RD-ECR (Engineering Change Request)

-	補空白物料、新增替代料			Initiator	江芷瑩(D0717);李美嬿(D0707)
Reason for Change	Due to the 3MDL4XLB360 EOL issue, add new label material number to BOM.			Issue Date	2026-07-16
Model / Part No	(SHI International Corp)1A2A24163100200_RAP2402AMI-T、(Linden)1A1A2323Y308902_ST-24512-TP(YD) v2、(OLORIN)1A2A19280700800_VLD19906、1A2A19285700800_VLD19906GTF			Requester Dept	DV11R002-研發-機構課
Implementation Type	◉ 1. Immediately Change 立即切換 ○ 2. Running Change 自然切換 ○ 3. Other 其他			-	N/A
PM	王志維(D0480);陳燕茹(D0731)	Sales	胡靜文(D0547);劉証瑋(D0683)	File attached 附件上傳	20260716.pdf
Customer Approval	○ Needed ◉ Not needed	Customer Name	N/A	Customer Sign-off Area 客戶簽核	
Invalid	◉ No ○ Yes	-

設計變更原因 : Due to 3MDL4XLB360 EOL issue,add second source

設計變更描述: Add second source and add label material number to BOM.

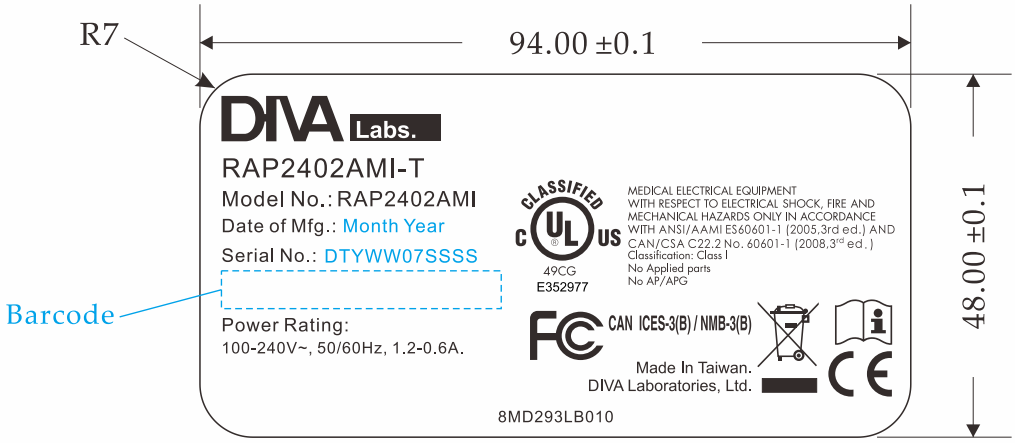
REV.	DATE	DESCRIPTION	BY	APVD
A	20260716	1.Add blank material 3MDL4XLB650 (EC No:EC26070901) 2.料號不進階	Lyn

1. Use 3MDL4XLB360 / 3MDL4XLB650 blank label.
2. Meet UL second printing standard.
   Only use PGJI2 printed label
   Ricoh #B110CR ribbon.
3. 檢驗規範文件編號QWI-016

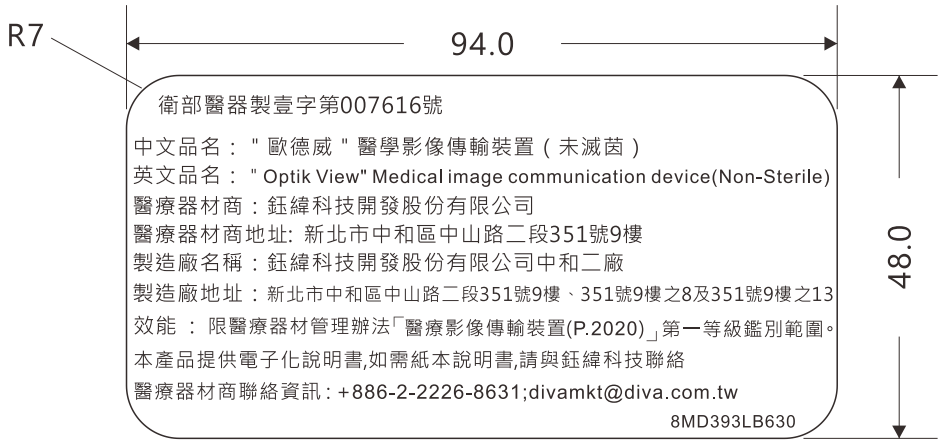
REV.	DATE	DESCRIPTION	BY	APVD
A	20260414	1.Add blank material 3MDL4XLB650 (EC No:EC26040701) 2.料號不進階	Killy

Note:
1. Use 3MDL4XLB360/3MDL4XLB650 blank label.
2. Meet UL second printing standard.
   Use Ricoh #B110CR ribbon.

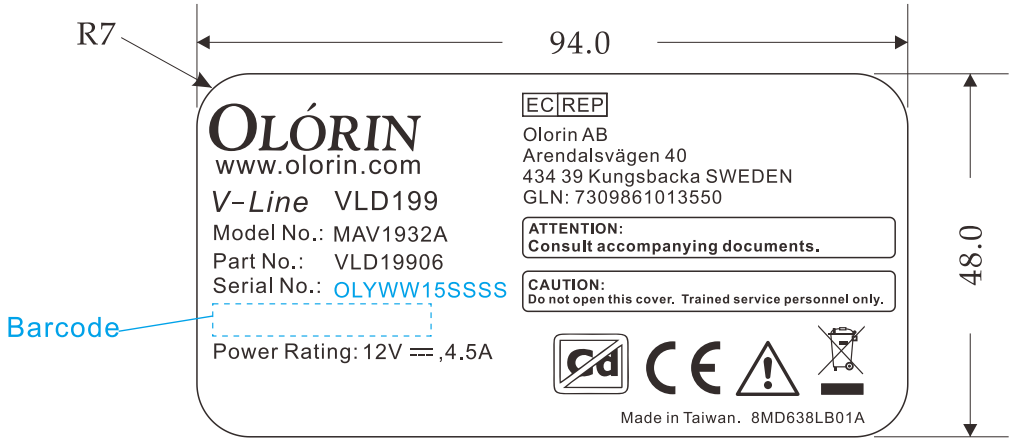
REV.	DATE	DESCRIPTION	BY	APVD
1	20220117	Change address	ALICIA	
A	20220728	1.Add ATTENTION / CAUTION / ⚠ 2.Add GLN: 7309861013550	ALICIA	
B	20260716	1.Add blank material 3MDL4XLB650 (EC No:EC26070901) 2.料號不進階	Lyn

1. Use 3MDL4XLB360 / 3MDL4XLB650 blank label.
2. Meet UL second printing standard.
   Only use PGJI2 printed label
   Ricoh #B110CR ribbon.

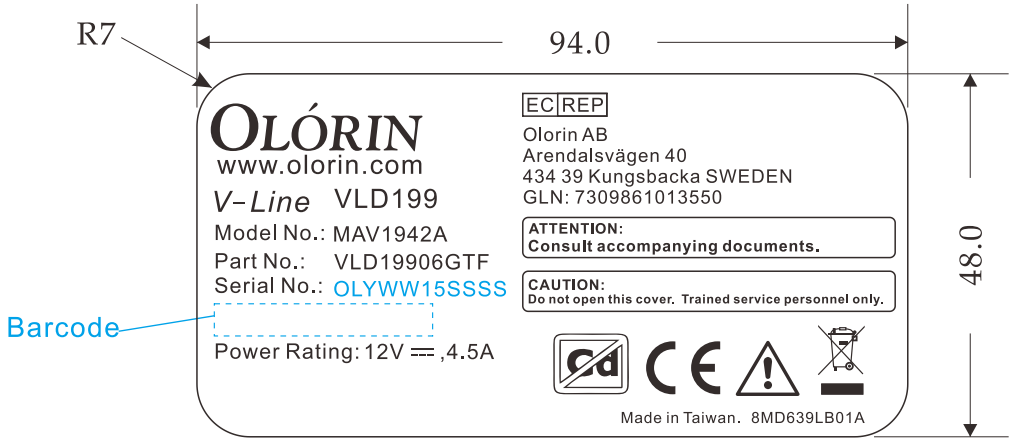
REV.	DATE	DESCRIPTION	BY	APVD
1	20220117	Change address	ALICIA	
A	20220728	1.Add ATTENTION / CAUTION / ⚠ 2.Add GLN: 7309861013550	ALICIA	
B	20260716	1.Add blank material 3MDL4XLB650 (EC No:EC26070901) 2.料號不進階	Lyn

1. Use 3MDL4XLB360 / 3MDL4XLB650 blank label.
2. Meet UL second printing standard.
   Only use PGJI2 printed label
   Ricoh #B110CR ribbon.
